### 仕様変更・廃番商品のお知らせ

2022年9月吉日  
TMEHジャパン株式会社  
TEL:0532-34-7668

商品名	対象品番	2020.9カタログ 掲載ページ
LEDライト	LED-20	P166

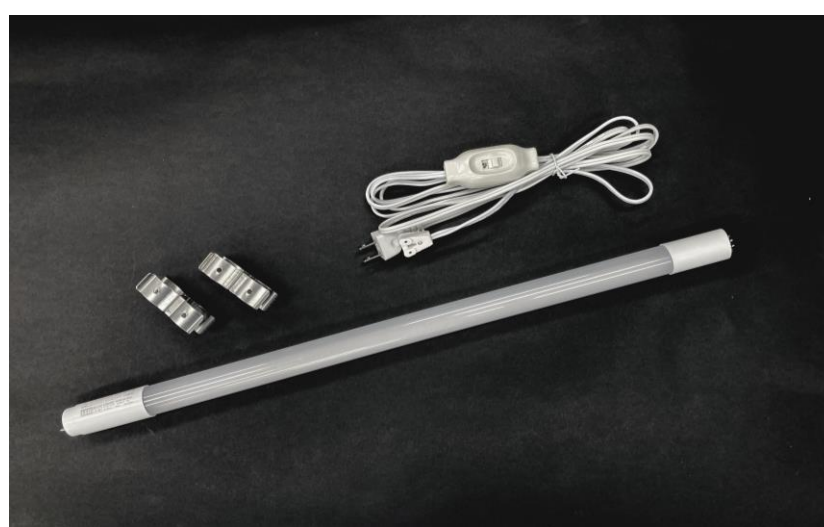
LEDライト本体のメーカー廃番にともなう商品切り替え

LEDライト本体の変更（同等品）

商品名	対象品番	2020.9カタログ 掲載ページ
ケーブルダクト	CD-28C-3	P167
ケーブルダクト	CD-28D-3	P167

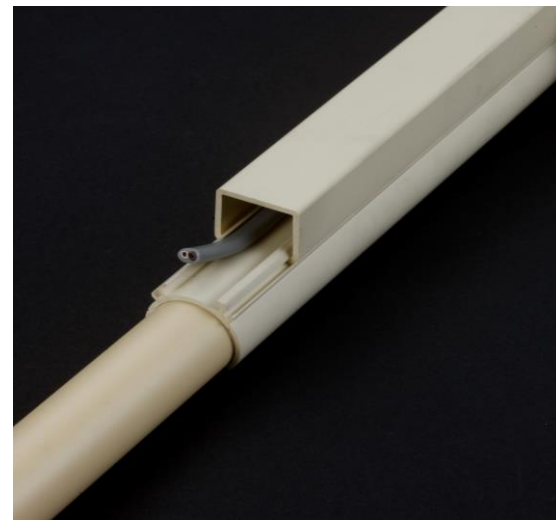
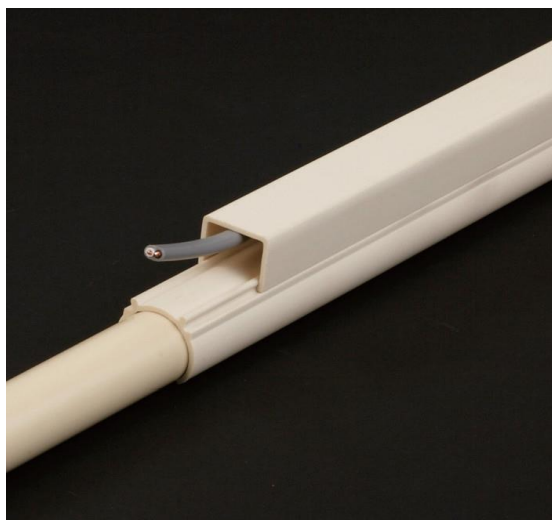
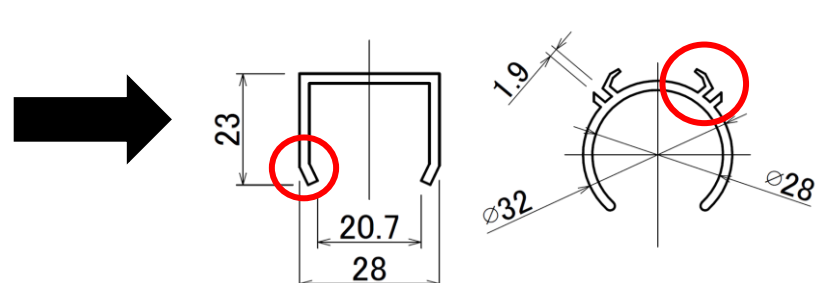
ケーブルダクト接合部の強化

接合部の形状変更

CD-28D-3-G グレー

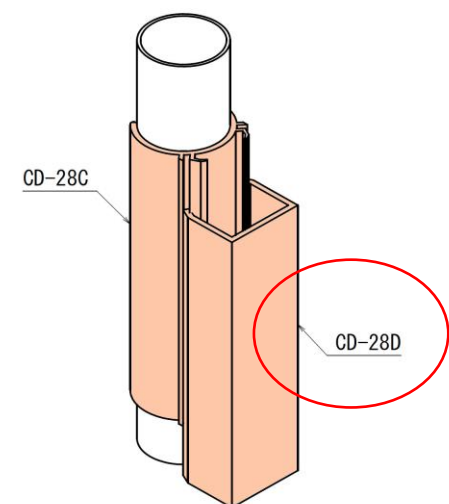
※今回の形状変更とは別に、CD-28Dに新色グレーを追加いたします。

商品名	対象品番	新商品案内
アルミキャスターサポート	ACMA-510	No.202110-06

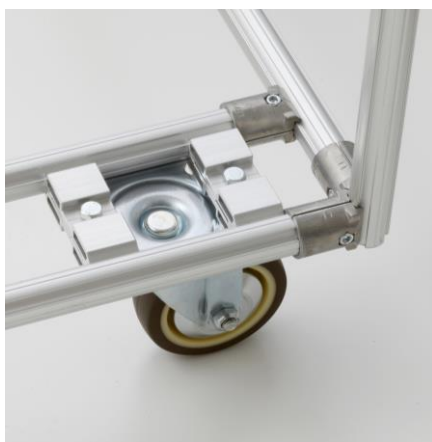
φ75プレートタイプキャスター取付け時、キャスターとボルトの干渉防止対策

六角ボルトをM8×35からM8×30、ナットをナイロンナットM8からUナットM8(3種)に変更

- ACM-510：2コ
- ボルト 六角ボルト M8×30 三価クロメート
- ナット Uナット M8(3種) 三価クロメート
